**AVIS RELATIF À LA PROTECTION
CONTRE LES EVENTUELS EFFETS NOCIFS ET NUISANCES
PROVOQUÉS PAR LES RAYONNEMENTS NON IONISANTS
GÉNÉRÉS PAR DES ANTENNES ÉMETTRICES STATIONNAIRES**

Commune : ATH - Exploitant : ORANGE

Référence exploitant : 042C1_1 / 33023C1_1 / 43023C1_1 / 53023C1_1

Rapport n° 305 / 2024

Figure 1 : Vue en plan des lieux de séjour et des points de contrôle

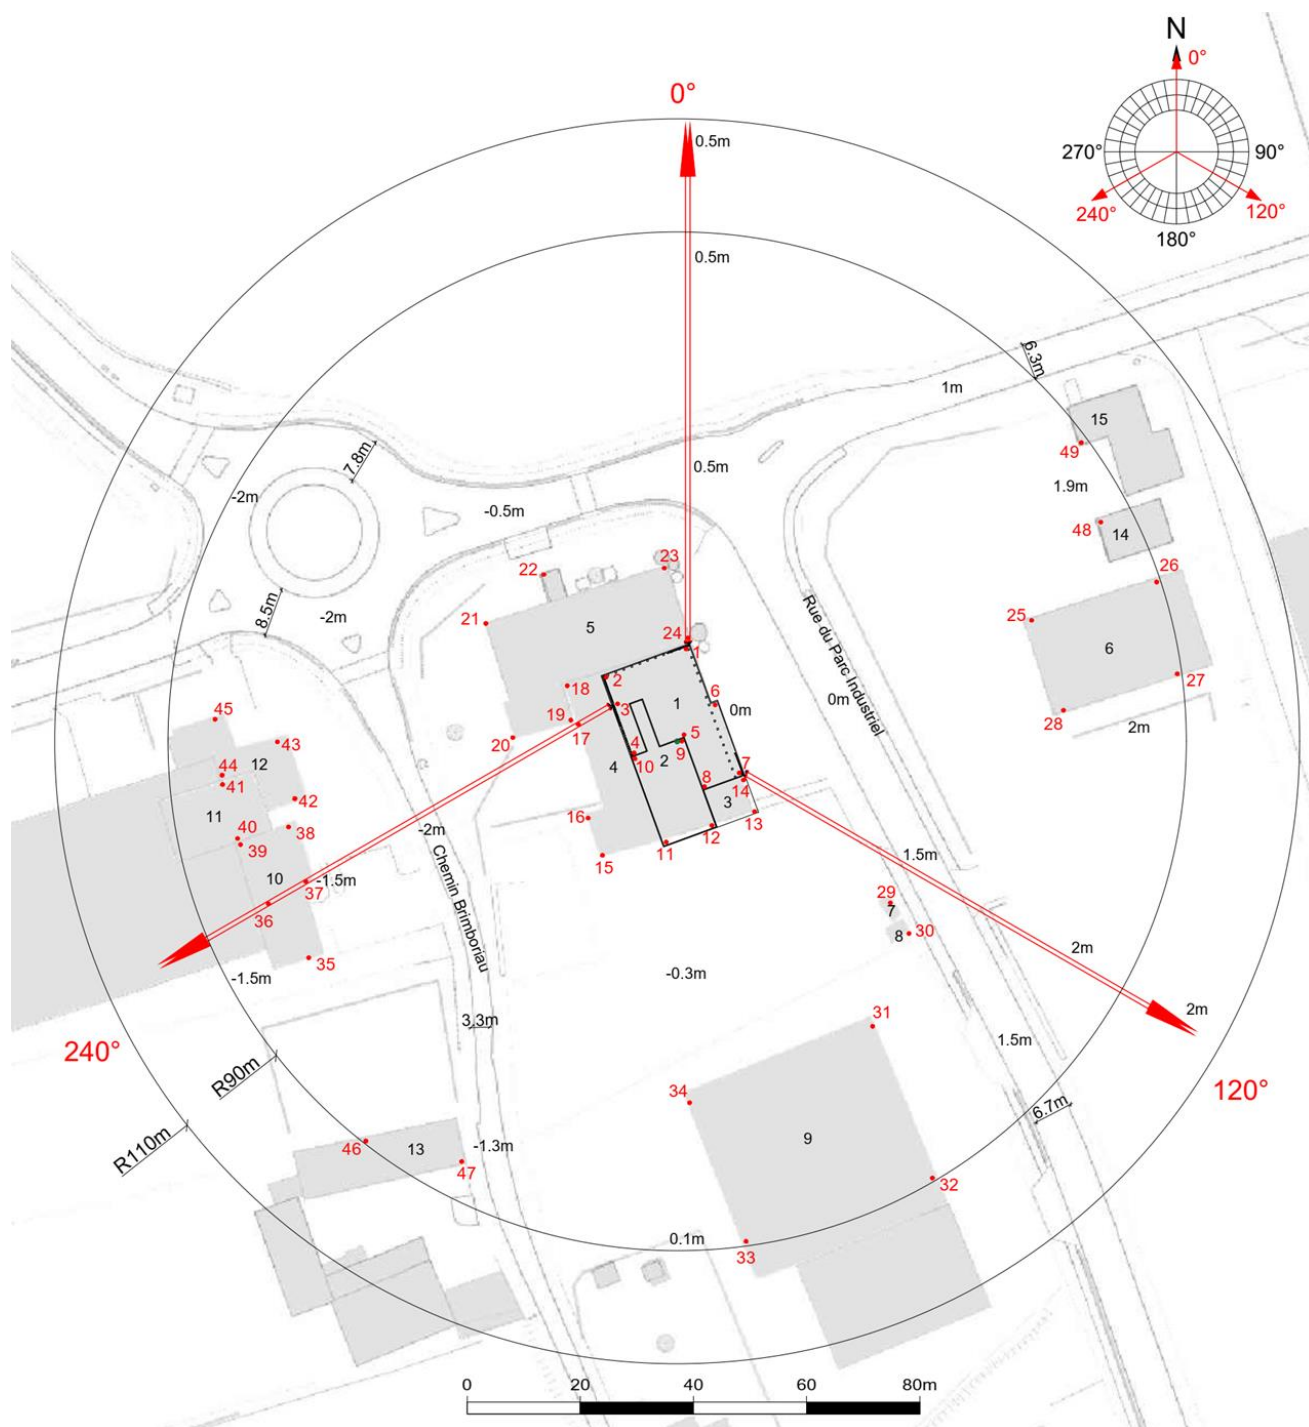
Les fréquences d'émission, la puissance rayonnée par chacune des antennes et leur gain permettent de déterminer le rayon de la zone à analyser. Tout dépassement de la limite par installation est exclu en dehors de cette zone. Le tableau 2 reprend les 35 LS² pour lesquels l'indice d'exposition est le plus élevé. Les différentes colonnes indiquent :

- le numéro du point de contrôle repris sur un des plans de la figure 1;
- le numéro du LS dans lequel se trouve le point de contrôle de la 1^{ère} colonne ;
- l'atténuation d'obstacle prise en compte pour le calcul de l'indice d'exposition dans le LS ;
- le résultat du calcul de l'indice d'exposition.

N° point de contrôle	LS	Atténuation (dB)	Indice d'exposition relatif à la limite par installation IE_i
12	LS2	3,0	0,285
11	LS2	3,0	0,248
32	LS9	3,0	0,188
27	LS6	3,0	0,091
49	LS15	3,0	0,075
48	LS14	3,0	0,075
33	LS9	3,0	0,074
46	LS13	3,0	0,073
26	LS6	3,0	0,067
40	LS11	3,0	0,063
41	LS11	3,0	0,056
47	LS13	3,0	0,051
10	LS2	3,0	0,048
29	LS7	3,0	0,047
23	LS5	3,0	0,040
30	LS8	3,0	0,035
31	LS9	3,0	0,033
19	LS5	3,0	0,032
36	LS10	3,0	0,032
34	LS9	3,0	0,032
39	LS10	3,0	0,031
35	LS10	3,0	0,030
9	LS2	3,0	0,029
37	LS10	3,0	0,028
38	LS10	3,0	0,026
44	LS12	3,0	0,025
17	LS4	3,0	0,022
45	LS12	3,0	0,022
20	LS5	3,0	0,021
42	LS12	3,0	0,021
28	LS6	3,0	0,018
43	LS12	3,0	0,018
2	LS1	10,0	0,014
13	LS3	3,0	0,012
25	LS6	3,0	0,010

En ce qui concerne les antennes de l'installation mentionnées dans le tableau 1, la distance maximale à laquelle la limite pourrait être atteinte, à l'extérieur, est égale à 95,5 m. S'il n'y a pas de LS à une distance inférieure, les antennes respectent forcément la limite d'immission.

Dans le cas des LS situés à l'intérieur des bâtiments, une atténuation d'obstacle est prise en compte et il en résulte que la distance maximale à laquelle la limite pourrait être atteinte se réduit à 67,6 m.
